19/2024/PN

Dotyczy przetargu nieograniczonego pn.: „Budowa Ośrodka Diagnostyki Narządowej Wojewódzkiego Szpitala Dziecięcego im. J. Brudzińskiego w Bydgoszczy”

### Wyjaśnienia treści Specyfikacji Warunków Zamówienia (8)

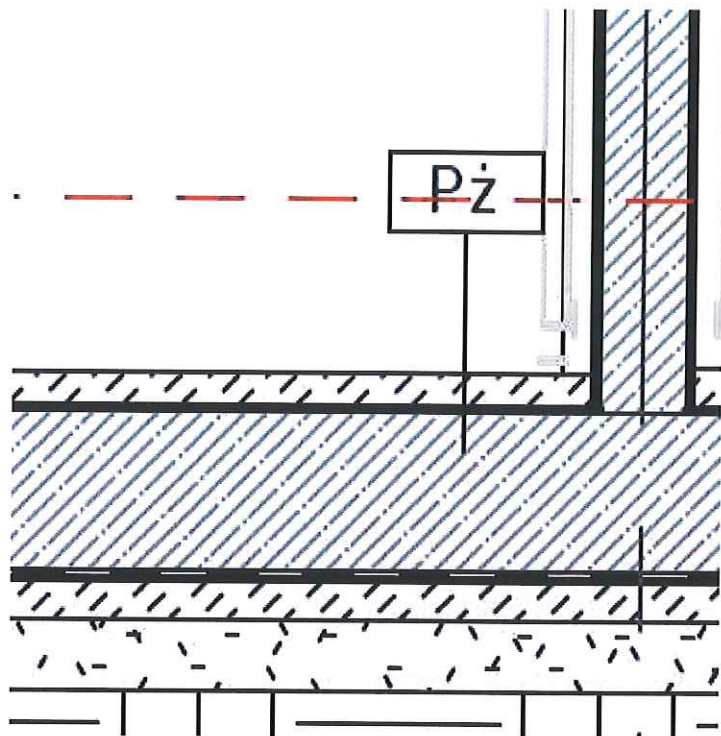
57. Prosimy o udostępnienie inwentaryzacji budowlanej istniejącego zbiornika retencyjnego do rozbiórki.

Wg dokumentacji powykonawczej dla zadania przebudowy i rozbudowy szpitala: Dobrano zbiornik o średnicy  $d=1,5$  m. z rur GRP  $3 \times L=8,0$  m.  $V_c=54,0$  m<sup>3</sup>, łączonych szeregowo, przykrycie - mw. 1,0 m. pod powierzchnią terenu. W załączeniu przekroje zbiornika retencyjnego.

Pż Płyta żelbetowa fundamentowa, gr. 50cm

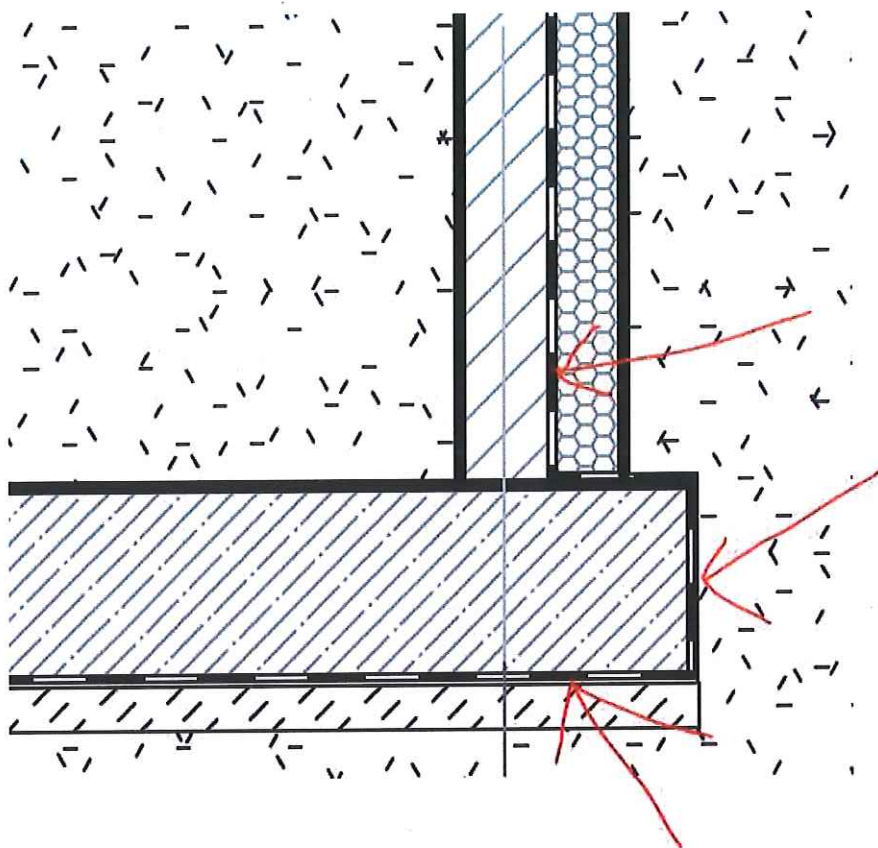
246. Prosimy o jednoznaczne wskazanie rodzaju izolacji w zaprojektowanym budynku ODN. Przedmiar i dokumentacja wykonawcza wskazują różne rodzaje i technologie.

Ściany nitek parkingowych wykonać w technologii białej wanny - ściany i płyta fundamentowa wodoszczelna. Ściany nitek nie wymagają wykończenia, ściany nitek parkingowych wykonać w technologii białej wanny - ściany i płyta fundamentowa z betonu C25/30 (B30), wodoszczelnego W6, jest to w PW konstrukcji. Na ścianie murowanej zastosować dwie warstwy z emulsji bitumicznej dyspersyjnej od strony zewnętrznej dodatkowo ułożyć 1 warstwę papy termozgrzewalnej (należy zachować ciągłość i szczelność izolacji przeciwwilgociowych pionowych i poziomych i ich połączeń w tym z betonem wodoszczelnym), 18cm styropianu ekstrudowanego  $\lambda=0,038(W/m^*K)$ , folia kubekowa.

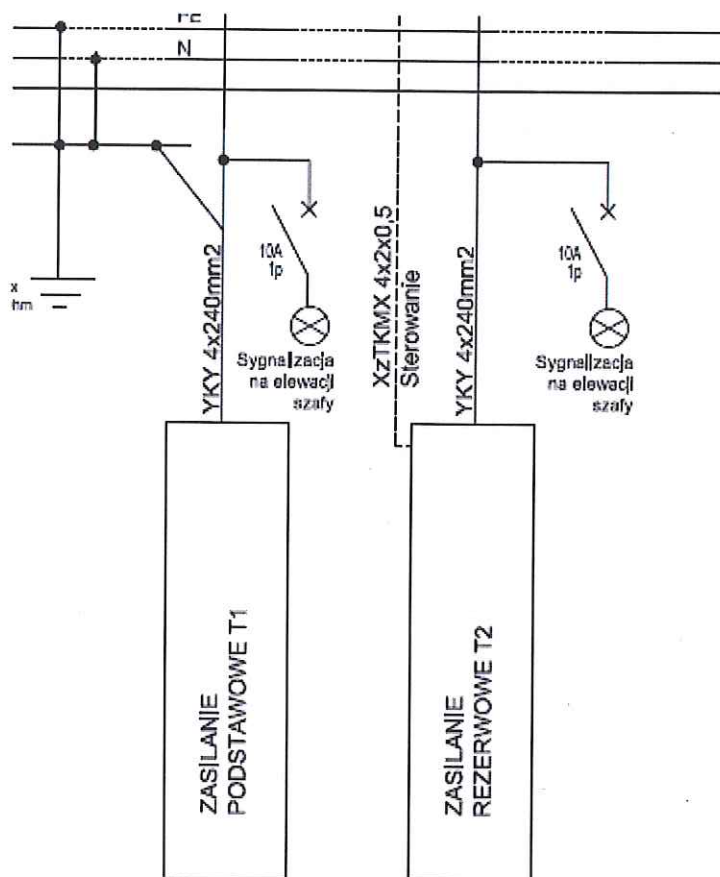
527. Prosimy o podanie parametrów balustrad uwzględnionych w przedmiarze budowlanym:

- poz. 127 „Balustrady zabezpieczające nieckę parkingową h=110cm”,
- poz. 128 „Balustrady attykowe”.

Balustrady dla nieck parkingowych wykonane zgodnie z normą EN ISO 13857; balustrady attykowe systemowe, mocowane do ścianek attykowych wykonane zgodnie z normą EN ISO 14122-3.
